Conferenza Programmatica indetta ai sensi dell'art.5, comma1, della normativa di attuazione del vigente piano Stralcio per l'Assetto Idrogeologico dell'ex Autorità di Bacino in Destra del fiume Sele, sulla "Variante al Piano Stralcio per l'assetto idrogeologico del bacino idrografico in Destra del fiume Sele ai sensi dell'art.46, comma1, lett. a), - della Normativa di Attuazione" vigente - Comune di Salerno: proposta di ripermimetrazione alla località Monticelli di un'area classificata da pericolosità e rischio da frana P3/R3 a una area classificata P2/R2.

SCHEDA ISTRUTTORIA Prat. n° 1636 del 31.03.15 relatori : Moretta - Iannella - Affinita

Oggetto dell'intervento:
Proposta di riclassificazione di un'area a rischio/pericolosità da frana elevata (R3/P3) a rischio/pericolosità da frana medio (R2/P2) ricadente in località Monticelli nel comune di Salerno

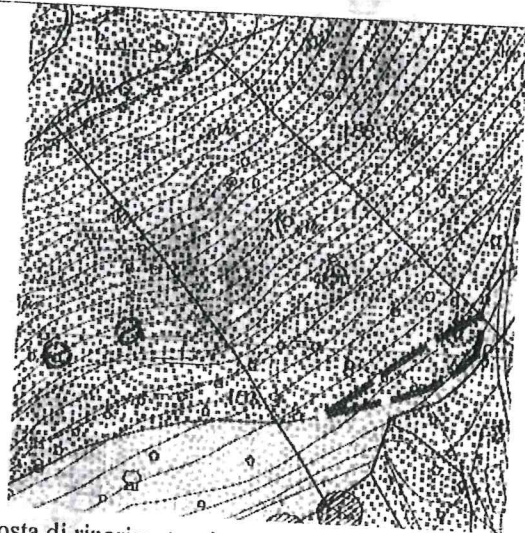
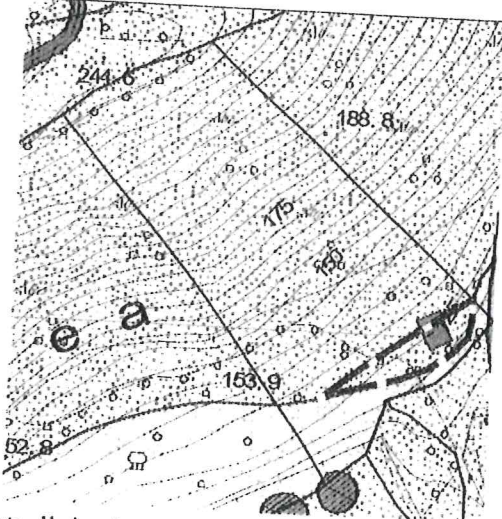
Al fine di determinare lo spessore delle coltre di copertura sono state eseguite n.2 trincee geognostiche, *tali indagini ubicate nell'area di talus, non sono sufficienti a giustificare, nella carta della tipologia e degli spessori delle coperture detritico-piroclastiche, il passaggio dalla classe di spessore B (0,5-2,0m) alla classe A (0,0-0,5m) nell'area del versante denudazionale.*

Sono state generate le cartografie previste dall'allegato F alle Norme di attuazione del vigente PAI, ma dette cartografie non giustificano la proposta di ripermimetrazione della pericolosità/rischio da frana avanzata.

La proposta di ripermimetrazione della carta della pericolosità e del rischio da frana avanzata non si riferisce all'ambito morfologico significativo dell'area di interesse.

Viene trasmessa una nuova carta della pericolosità e del rischio da frana limitata all'ambito geomorfologico significativo che modifica solo una parte del fabbricato ed una piccola area adiacente. Considerando il dettaglio degli elaborati consegnati, nonché le valutazioni del geologo incaricato, i relatori propongono al Comitato Tecnico parere favorevole alla ripermetrazione dell'area in esame, così come riportato nelle proposte di modifica della carta degli spessori delle coperture detritico - piroclastiche, della pericolosità e rischio da frana proposte, con la prescrizione che qualsiasi intervento o attività in tale area deve sempre rispettare quanto stabilito dagli artt. 13, 17, 23 e 29 delle Norme d'Attuazione del vigente PAI.

Determinazioni del Comitato Tecnico del
il Comitato Tecnico nella seduta del 23.06.2016, conformemente alle determinazioni dell'istruttoria condotta dai relatori e visti gli elaborati prodotti, esprime parere favorevole alla ripermetrazione dell'area, così come riportato nelle proposte di modifica della carta degli spessori delle coperture detritico - piroclastiche (Tav: F_SPS_467113), della pericolosità (Tav: F_PRCL_467113) e rischio da frana (Tav: F_RIS_467113), proposte dal geologo incaricato dott. Geol. Giovanni Turco), con la prescrizione che qualsiasi intervento o attività in tale area deve sempre rispettare quanto stabilito dagli artt. 13, 17, 23 e 29 delle Norme d'Attuazione del vigente PAI.
